工程指示 / 要求簡箋(E.I.)

工程指示編號：EI / 3498 / 21

工程名稱：亞皆老街中電

工程項目：外牆鋁板 窗邊碰雲石 PIPE DUCT 款鋁板收口(樣板)(3 件)

圖號: 052-ACP-01

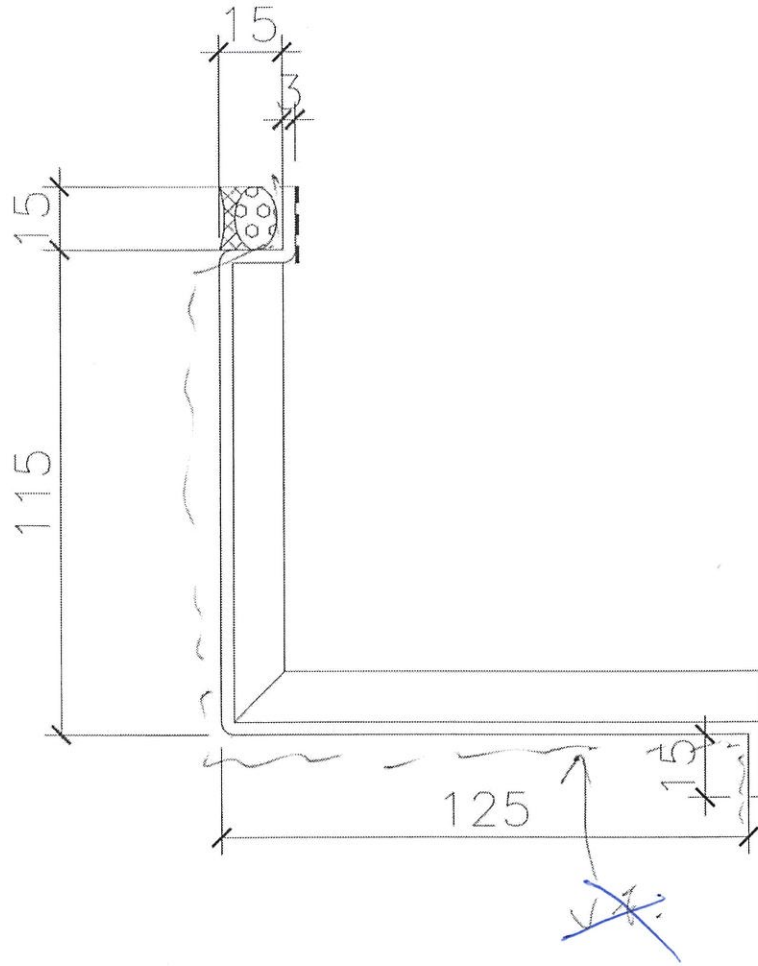
A 版: 不用噴塗, 改 Mill 料

請按加工圖生產窗邊碰雲石 PIPE DUCT 款鋁板收口(樣板)(3 件)

因現場雲石已做，雲石 hinge 位頂，舊款收口不能修螺絲，現修改先做樣板
